CLTE:
 REF. MAC: **21A2KIT36021**
 REF. CLTE:
 FECHA: **20-09-2018**

VS - Sw > 360

ASCENSORES

Modificaciones de cableado en cuadro de maniobra Vía Serie para versiones de software 360 y posteriores.

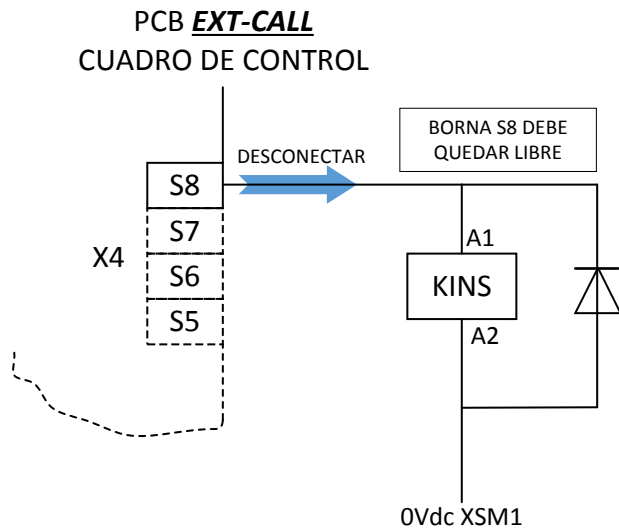
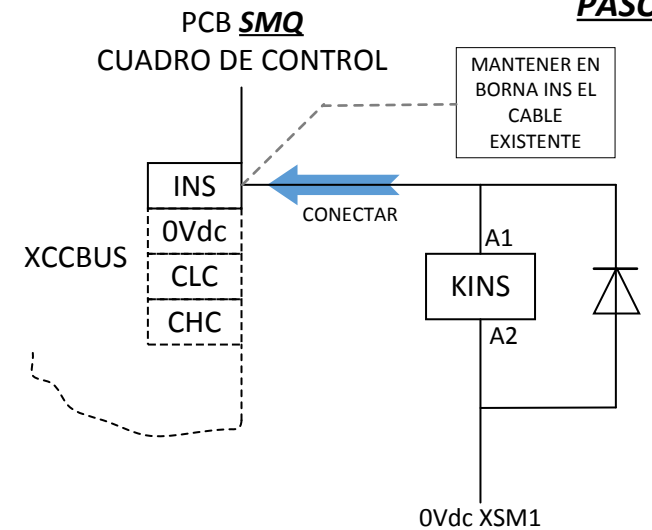
NEW !!

ORIGINAL

Remove NC contact
 and bridge wires

CAMBIAR CONEXIÓN DE **KINS** COMO SE INDICA

PASO 1/3

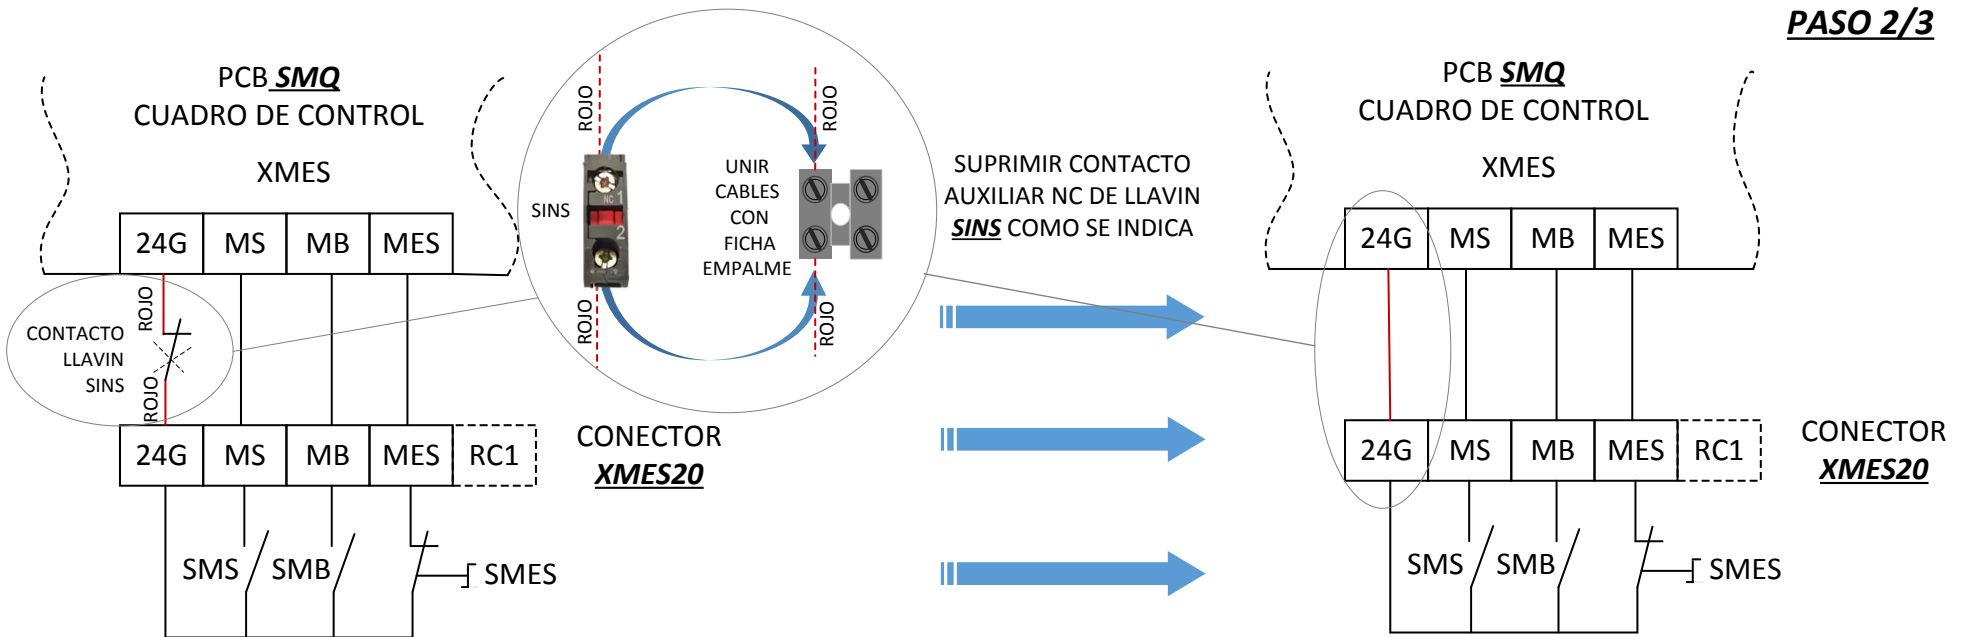
<ANTERIOR A VERSIÓN SOFTWARE 360>

<CON VERSIÓN SOFTWARE 360 Y POSTERIORES>

PASO 2/3

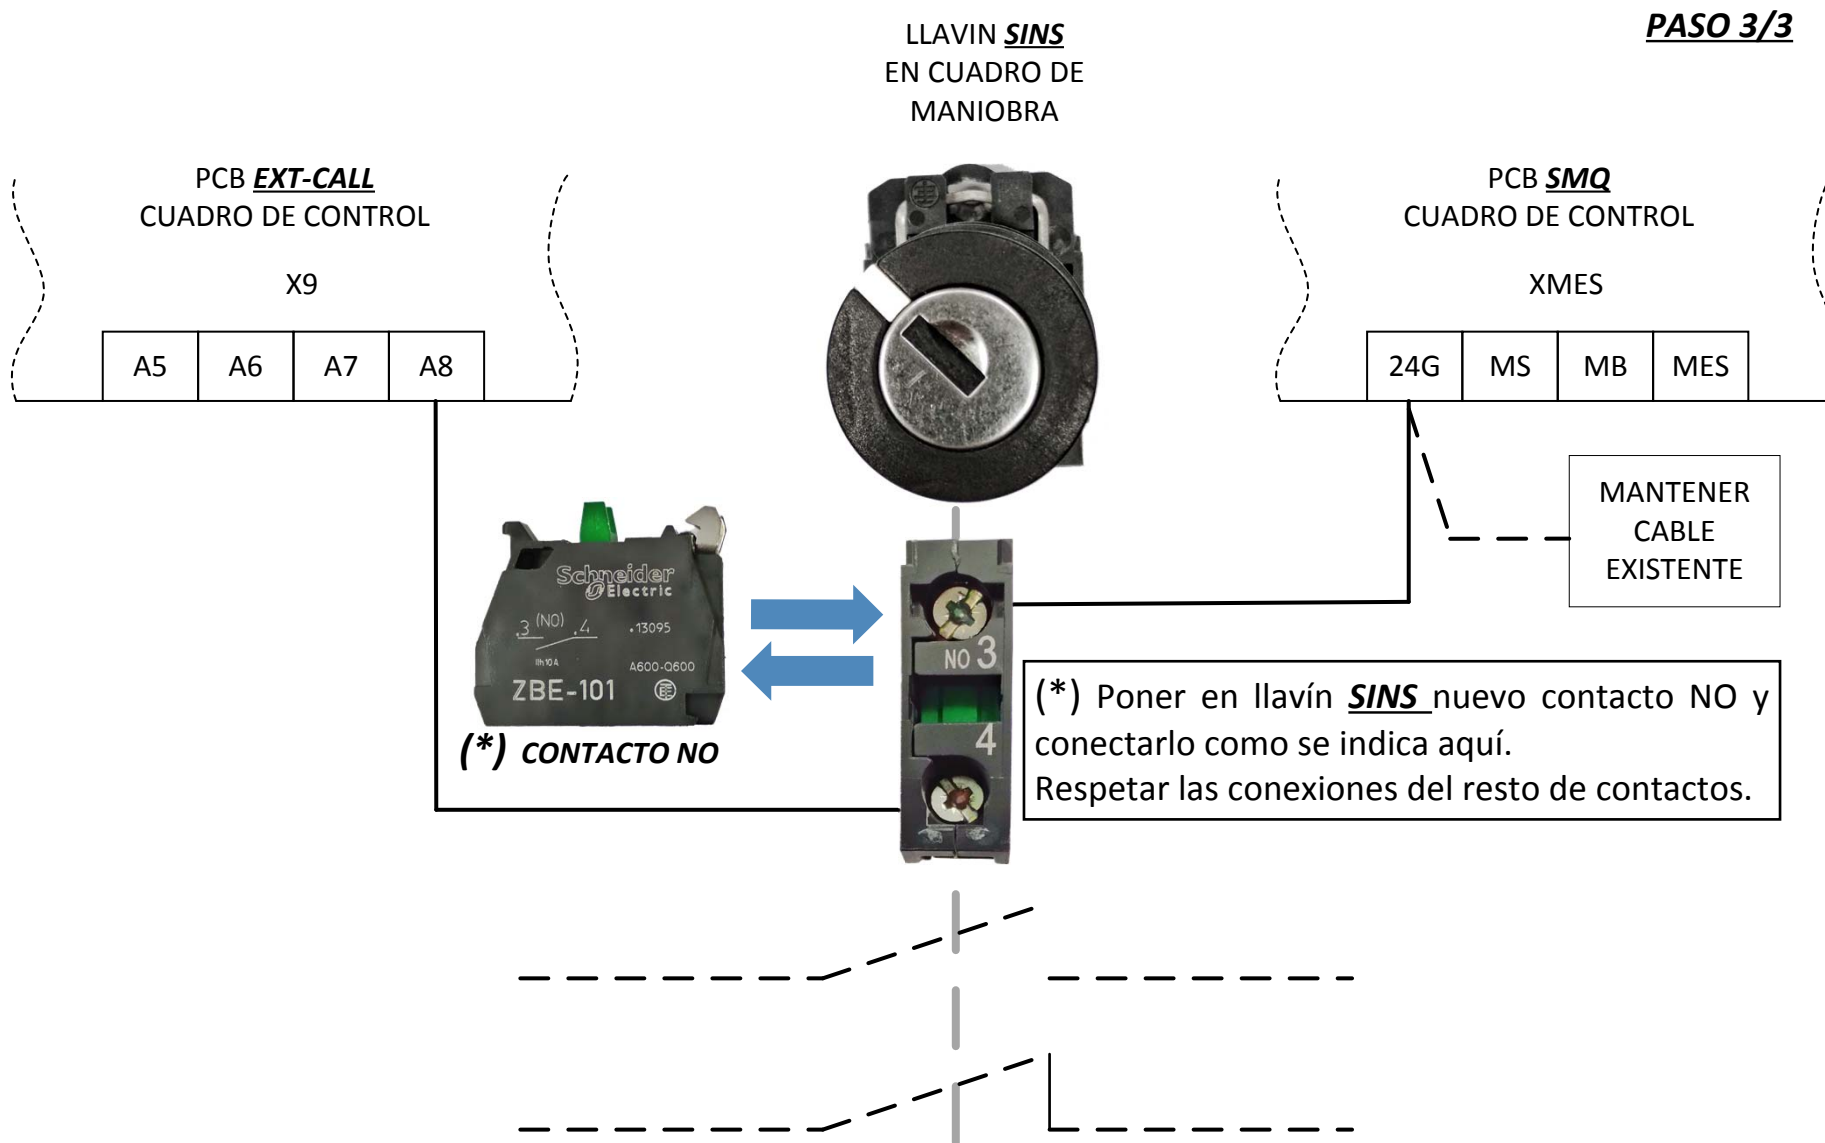
<ANTERIOR A VERSIÓN SOFTWARE 360>

<CON VERSIÓN SOFTWARE 360 Y POSTERIORES>
